改善箇所説明図②

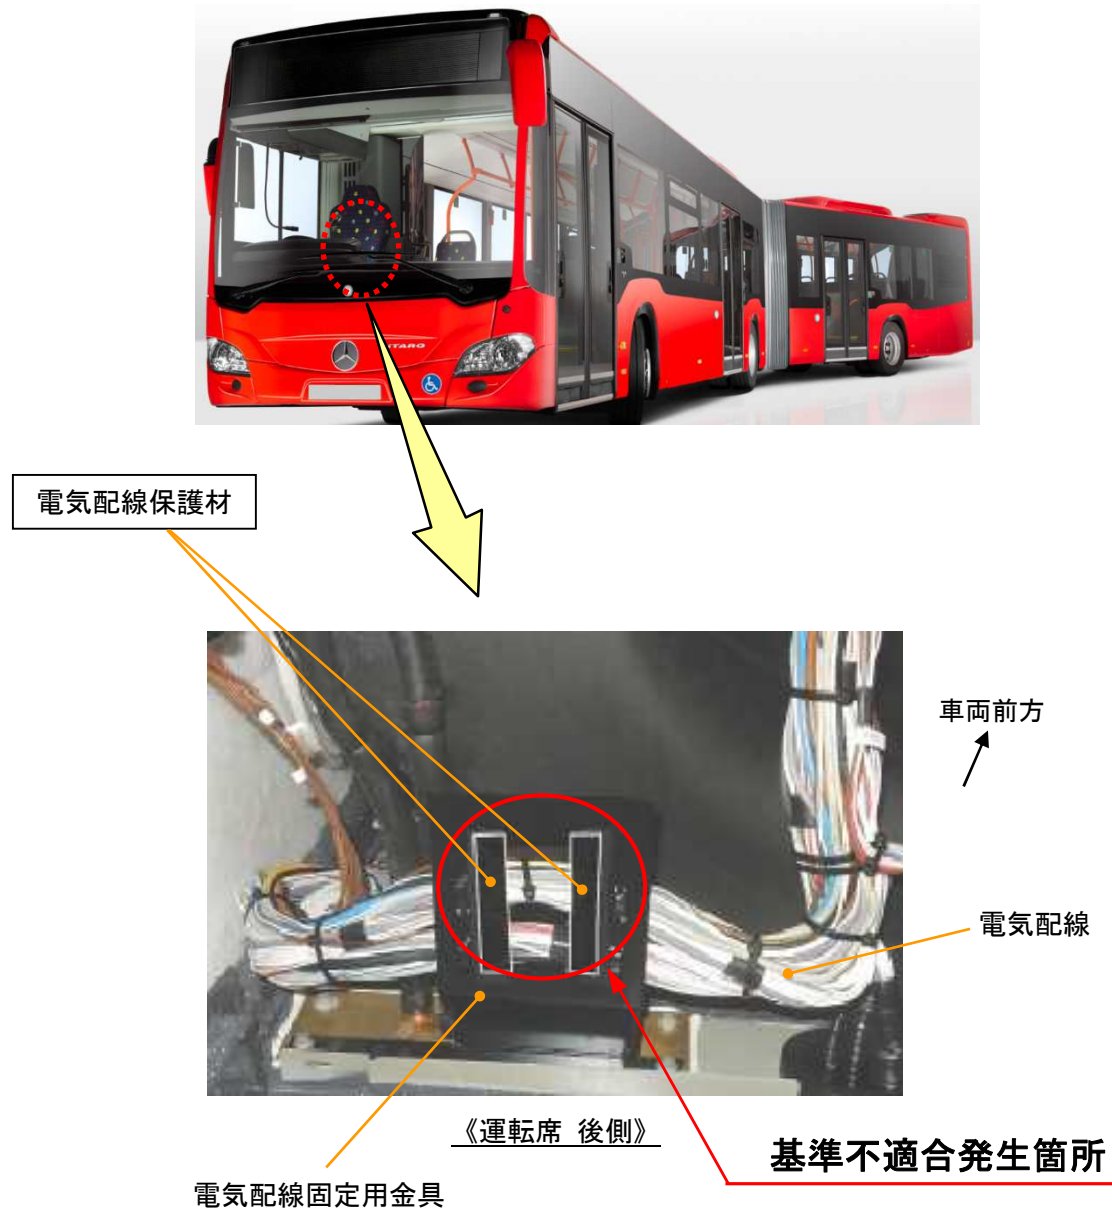
連節バスにおいて、運転者席後方配電箱内の配線固定用ブラケットの端部処理が不適切なため、配線が当該ブラケットの端部と干渉することがある。そのため、そのままの状態で使用が続けると、配線の被覆が損傷して短絡し、最悪の場合、走行中にエンジンが停止して再始動できなくなるおそれがある。

全車両、運転者席後方配電箱内の配線固定用ブラケットに保護材を追加するとともに、当該部の配線を点検し、損傷している場合は配線を補修する。

注：□ は追加する部品を示す。
